COMUNE DI VERCURAGO

Piano Nazionale di Ripresa e Resilienza (PNRR) - Misura M2C4, Investimento 3.4 Bonifica del "suolo dei siti orfani" Finanziato dall'Unione europea – Next Generation EU.

Approvazione, ai sensi del comma 7, art. 242 del D.Lgs 152/2006, del documento "ANALISI DI RISCHIO E PROGETTO OPERATIVO DI BONIFICA – AREA EX SAFILO" e Autorizzazione alla realizzazione degli interventi in esso previsti.

Contributo Tecnico

Tavola 2

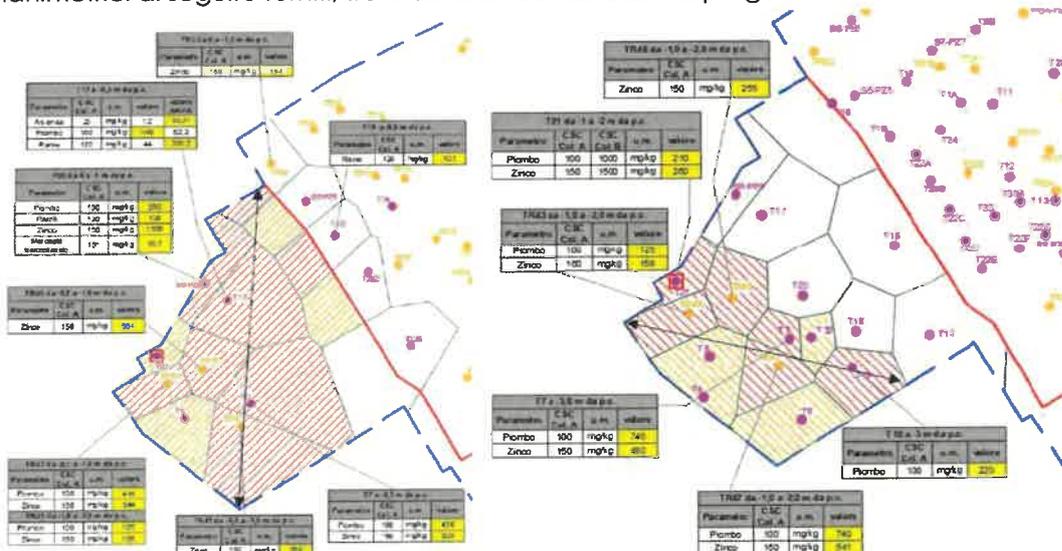
Per la porzione Ovest del sito l'AdR 2023 individua una sorgente in suolo superficiale e una in suolo profondo; le rispettive impronte indicate nel documento di AdR sono riportate nei due stralci planimetrici di seguito forniti, tratti dalla documentazione progettuale di Intellera Consulting Srl:

Le impronte delle sorgenti, come rappresentate nella proposta AdR, sono state ricavate utilizzando i poligoni di Thiessen.
